PROVINCIA DI FERMO

SETTORE AMBIENTE

ORIGINALE DI DETERMINAZIONE

Oggetto: Art.20 D.Lgs. 152/06 - art.6 L.R. 7/04 - Verifica di Assoggettabilita' a Valutazione Ambientale del progetto "Realizzazione di un impianto fotovoltaico di potenza complessiva di 4000 kWp" - Localita' Madonna Bruna e Contrada Piemarano - Lapedona - Soc. Piemarano Solar Energy S.r.l. di Lapedona - Fasc.9.9.27

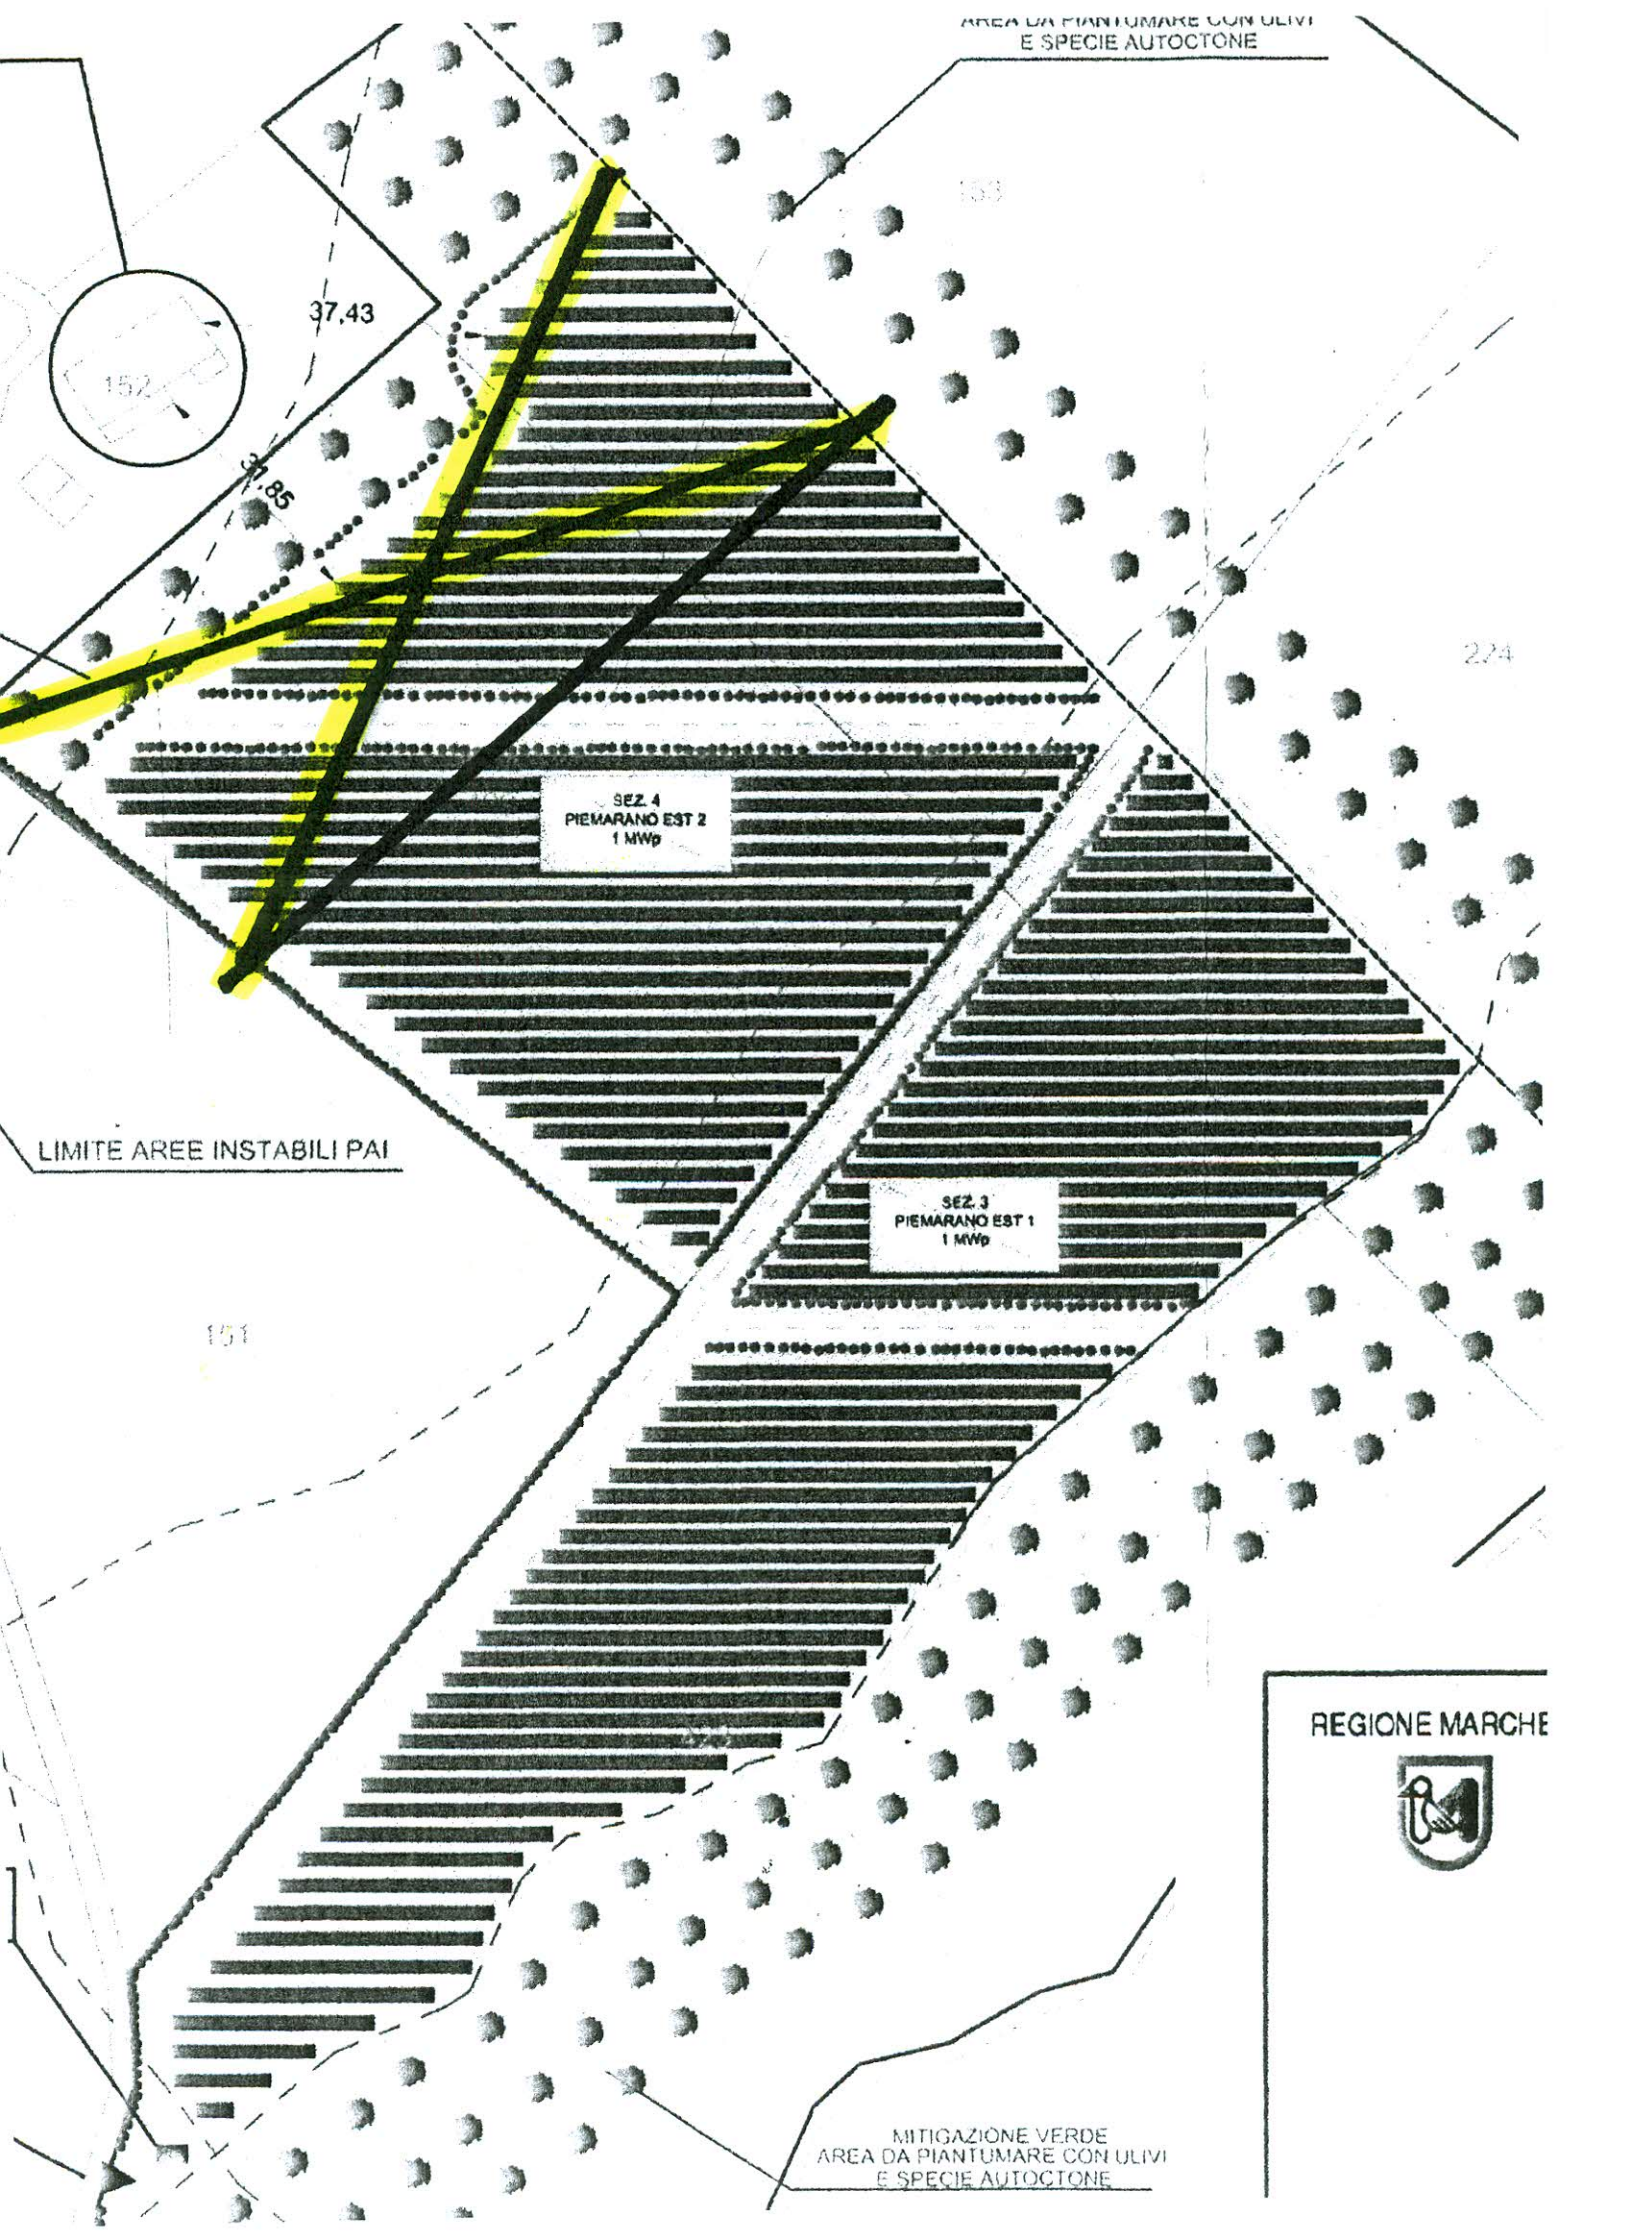
Pertanto per quanto sopra esposto e richiamato il parere del comune di Lapedona del 09.06.2011 prot. n.23428, al fine di evitare effetti negativi significativi sul paesaggio si prescrive l'eliminazione completa delle Sezioni n.1 Ovest e n.2 Ovest, inoltre la Sezione n. 4 Est deve essere ridotta relativamente alla parte alta in corrispondenza del manufatto agricolo ristrutturato, precisamente

l'impianto ed i relativi manufatti compresa la recinzione devono tenersi ad una distanza minima dalla sommità del confine catastale di 50 metri, come da Planimetrie allegate al presente Atto. Si prescrive inoltre nell'area dell'impianto rimanente, come sopra individuata, un maggiore distanziamento dei pannelli fotovoltaici e la previsione di distacchi costituiti da fasce verdi trasversali in numero minimo di tre e larghezza minima 15 metri in modo da non creare un'estesa zona specchiata. Inoltre si prescrive oltre alle opere di mitigazione già previste un rimboschimento della parte superiore dell'impianto atto a schermarlo dal manufatto agricolo confinante. Questa riduzione dell'area di intervento e le ulteriori opere di mitigazione previste comporteranno una riduzione di potenza al di sotto di 2000 kWp, il cui valore esatto verrà controllato nel procedimento di autorizzazione unica.

2) Di prescrivere l'eliminazione completa delle Sezioni n.1 Ovest e n.2 Ovest, inoltre la Sezione n. 4 Est deve essere ridotta relativamente alla parte alta in corrispondenza del manufatto agricolo ristrutturato, precisamente l'impianto ed i relativi manufatti compresa la recinzione devono tenersi ad una distanza minima dalla sommità del confine catastale di 50 metri, come da Planimetrie allegate al presente Atto. Si prescrive inoltre nell'area dell'impianto rimanente, come sopra individuata, un maggiore distanziamento dei pannelli fotovoltaici e la previsione di distacchi costituiti da fasce verdi trasversali in numero minimo di tre e larghezza minima 15 metri in modo da non creare un'estesa zona specchiata. Inoltre si prescrive oltre alle opere di mitigazione già previste un rimboschimento della parte superiore dell'impianto atto a schermarlo dal manufatto agricolo confinante. Questa riduzione dell'area di intervento e le ulteriori opere di mitigazione previste comporteranno una riduzione di potenza al di sotto di 2000 kWp, il cui valore preciso verrà controllato nel procedimento di autorizzazione unica.

AREA DA PIANTUMARE CON ULIVI
E SPECIE AUTOCTONE

MITIGAZIONE VERDE
AREA DA PIANTUMARE CON ULIVI
E SPECIE AUTOCTONE
